Stadt Graz
Stadtplanungsamt
Referat Bebauungsplanung

Bericht an den Gemeinderat

GZ: A 14-047819/2016/0017

**13.02.2 Bebauungsplan
„Wiener Straße Einkaufszentrum Kovac“, 2.Änderung
XIII. Bez., KG Gösting**

2.4 Zu den in der zeichnerischen Darstellung zum Auflageentwurf festgelegten Baufluchtlinien:

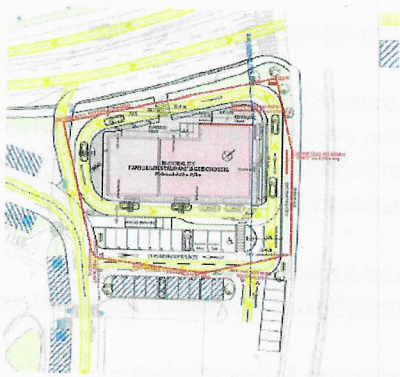
2.5. In der – nachstehend in authentischer Fassung auszugsweise dargestellten – zeichnerischen Darstellung zum Auflageentwurf wurde durch den GR für den Baubereich C1 entlang der Wiener Straße die mit gelber Farbe markierte Baufluchtlinie festgelegt:

2.6. Für den Fall, dass der Bebauungsplan in der hiesigen Auflageform durch den GR beschlossen werden sollte, bedeutete dies, dass sämtliche Neu- und Zubauten, welche die Einschreiter in Hinkunft im Baubereich C1 errichten wollten, mit deren aufgehendem Mauerwerk bis an die gelb markierte Baufluchtlinie heranrücken müssten.

2.7.1.2 Da jedoch der McDrive entlang der Grundgrenze zur Wiener Straße verlaufen soll, ist ein Heranrücken mit dem aufgehenden Mauerwerk bis an die in der zeichnerischen Darstellung zum Auflageentwurf vorgesehene Baufuchtlinie faktisch nicht möglich. Denn jene Fläche, auf der die Baufuchtlinie festgelegt wurde, soll den Kunden von McDonald's nach dem geplanten Konzept als Anfahrtsfläche zum McDrive dienen.

2.7.1.6 Weiters weist die Baugrenzlinie entlang der Wiener Straße auf Höhe von McDonald's (einen nur in der digitalen Darstellung gut zu erkennenden) Knick zur Grundgrenze auf, was ebenfalls im Widerspruch zur vorgelegten Planung von McDonald's steht und diese wichtige Weiterentwicklung ebenfalls verhindert.

Die Festlegung der Baugrenzlinien auf den einzelnen Baufeldern ist äußerst großzügig festgelegt. Warum darüber hinaus noch mehr Unterbauung gefordert wird, ist fachlich nicht nachvollziehbar. Die Baugrenzlinien sind viel großzügiger als im zum Zeit der Einwendung rechtskräftigen Bebauungsplan festgelegt.

Der Bebauungsplan ist ein übergeordnetes Planungsinstrument, und soll großmaßstäblich und langfristig die Intentionen der Stadt und der beschlossenen Planungsgrundsätzen absichern. Es kann daher nicht auf einzelne persönliche Entwicklerwünsche eingehen werden.

Die Stadtplanung steht mit der Fa. Mc Donalds im Austausch.
